PREZYDENT MIASTA STOŁECZNEGO  
WARSZAWY  
Zespół Uzgadniania Dokumentacji Projektowej  
Sieci Uzbrojenia Terenu

**OPINIA NR 6160/2007**

rodzaje uzgadnianych sieci : **kanalizacyjna ( korekta uzg. ZUD 4236/07)**

lokalizacja: **WARSZAWA Praga Południe, ul. Karczewska**

**KOREKTA  
AKTUALIZACJA ZUD 4236/07**

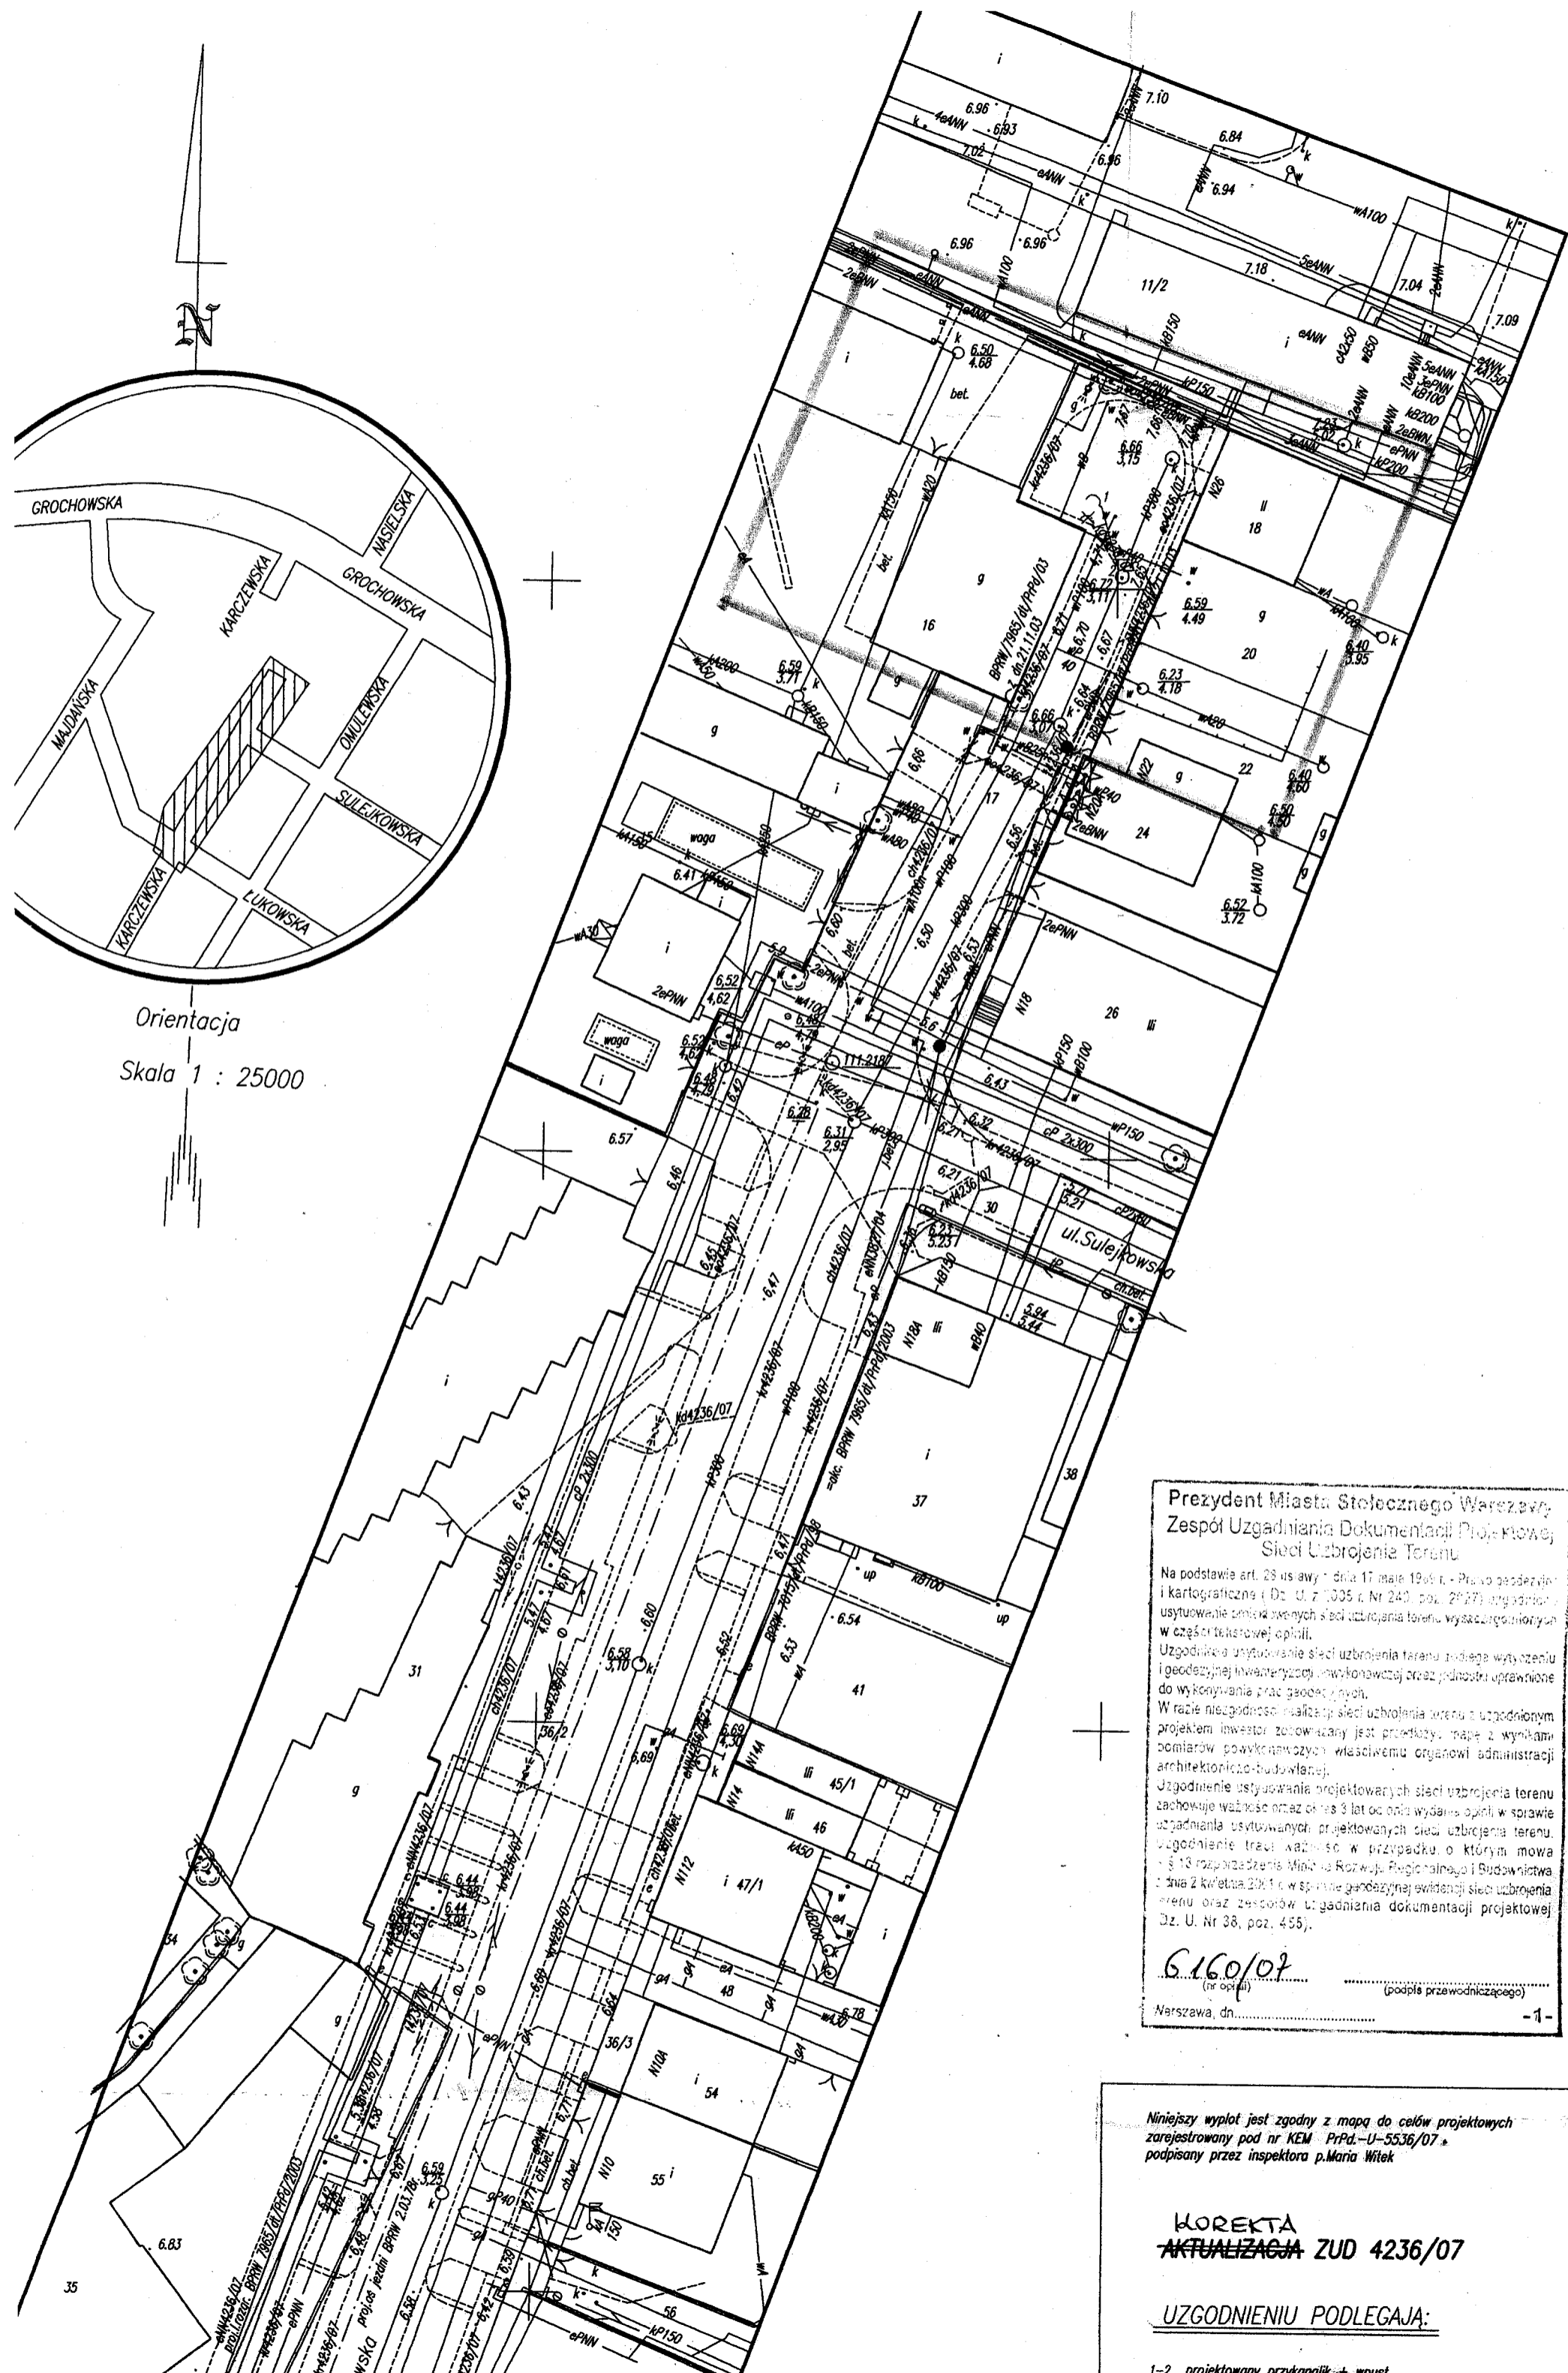
Zespół Uzgadniania Dokumentacji Projektowej Sieci Uzbrojenia Terenu  
**opiniuje pozytywnie** lokalizację w/w sieci uzbrojenia terenu.

1. Uzgodniono na warunkach przyłączenia: MPWiK nr ST-840/46093/7178/07.
